(作成 中部横断自動車道八ヶ岳南麓新ルート沿線住民の会)

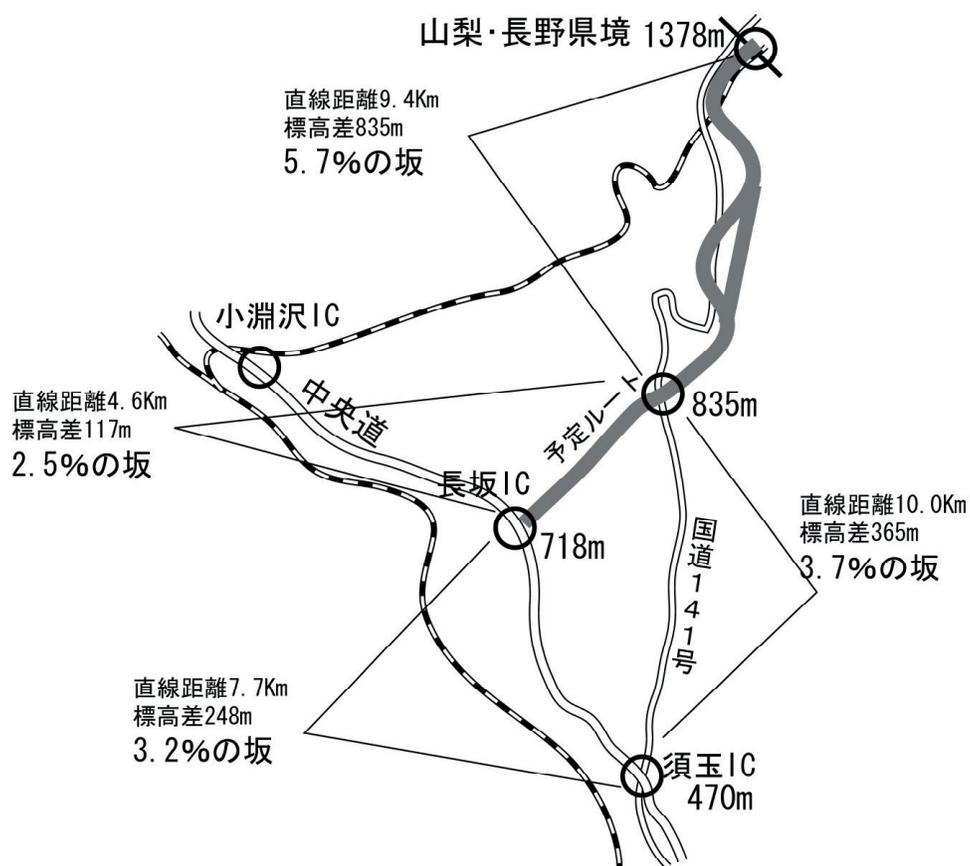
地元説明会における「なぜ長坂なのか」の問いに、国交省の説明では、「須玉と比較すると、長坂は勾配が少ない」、「高度差を稼ぐ」という観点で、野辺山-長坂と野辺山-須玉の勾配を比較している。そもそも、計画段階で835m地点まで、5.7%の勾配をクリアしているのだから、それ以下の勾配は問題ないはずである。従って、835m地点から須玉までの勾配には問題がない。

参考： 旧清里有料道路清里大橋の坂は、およそ9.6%勾配である。
